Bescheid

**über die Änderung und Ergänzung der
allgemeinen bauaufsichtlichen Zulassung
vom 11. September 2014**

Z-33.41-1522

"ROTHTHERM EPS Wärmedämm-Verbundsystem D"

Anlage 7

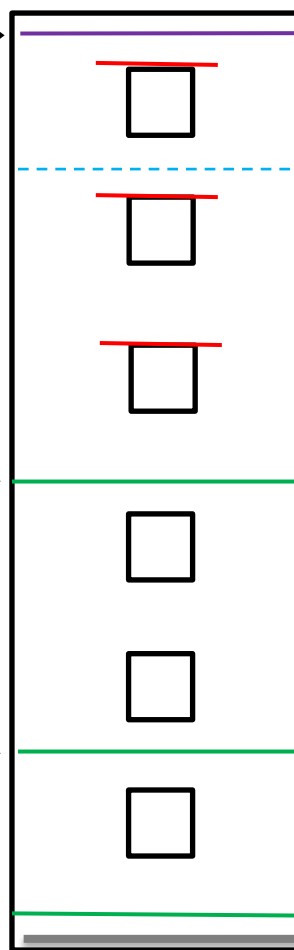
Für schwerentflammbare WDVS mit bis zu 300 mm dicken EPS-Platten müssen zusätzlich zu den in Abschnitt 4.6.2 enthaltenen Bestimmungen folgende konstruktiven Maßnahmen gegen eine Brandeinwirkung von außen ausgeführt werden (siehe Anlage 7):

1. ein Brandriegel an der Unterkante des WDVS bzw. maximal 90 cm über Geländeoberkante oder genutzten angrenzenden horizontalen Gebäudeteilen (z. B. Parkdächer u. a.)

2. ein Brandriegel in Höhe der Decke des 1. Geschosses über Geländeoberkante oder angrenzenden horizontalen Gebäudeteilen nach Nr. 1, jedoch zu dem darunter angeordneten Brandriegel mit einem Achsabstand von nicht mehr als 3 m. Bei größeren Abständen sind zusätzliche Brandriegel einzubauen.

3. ein Brandriegel in Höhe der Decke des 3. Geschosses über Geländeoberkante oder angrenzender horizontaler Gebäudeteile nach Nr. 1, jedoch zu dem darunter angeordneten Brandriegel mit einem Achsabstand von nicht mehr als 8 m. Bei größeren Abständen sind zusätzliche Brandriegel einzubauen.

4. weitere Brandriegel an Übergängen der Außenwand zu horizontalen Flächen (z. B. Durchgänge, -fahrten, Arkaden), soweit diese in dem durch einen Brand von außen beanspruchten Bereich des 1. bis 3. Geschosses liegen.

Die Brandriegel müssen folgende Anforderungen erfüllen:

- Höhe ≥ 200 mm
- nichtbrennbare Mineralwolle-Lamellenstreifen, Baustoffklasse A1 oder A2 nach DIN 4102-1 bzw. Klasse A1 oder A2 - s1,d0 nach DIN EN 13501-1, nicht glimmend, aus Steinfasern mit einem Schmelzpunkt von mindestens 1000 °C geprüft nach DIN 4102-17, mit einer Rohdichte zwischen 60 und 100 kg/m³

- mit mineralischem Klebemörtel (Bindemittel: Kalk und/oder Zement) vollflächig angeklebt
- zusätzlich mit WDVS-Dübeln angedübelt (entweder durch den bewehrten Unterputz hindurch, oberflächenbündig unter dem bewehrten Unterputz oder im Mineralwolle-Lamellendämmstoff versenkt)

- konstruktive Verdübelung mit zugelassenen WDVS-Dübeln, bestehend aus Dübelteller und Hülse aus Kunststoff sowie Spreizelement aus Stahl, Durchmesser des Dübeltellers ≥ 60 mm, Rand- und Zwischenabstände der Dübel: mindestens 10 cm nach oben und unten, maximal 15 cm zu den seitlichen Rändern eines Brandriegel-Streifenelements sowie maximal 45 cm zum benachbarten Dübel

Weiterhin ist ein Brandriegel (wie vorstehend beschrieben) maximal 1,0 m unterhalb von angrenzenden brennbaren Bauprodukten (z. B. am oberen Abschluss des WDVS unterhalb eines Daches) in der Dämmebene des WDVS anzuordnen. Dieser Brandriegel ist mit einem Klebemörtel vollflächig anzukleben.
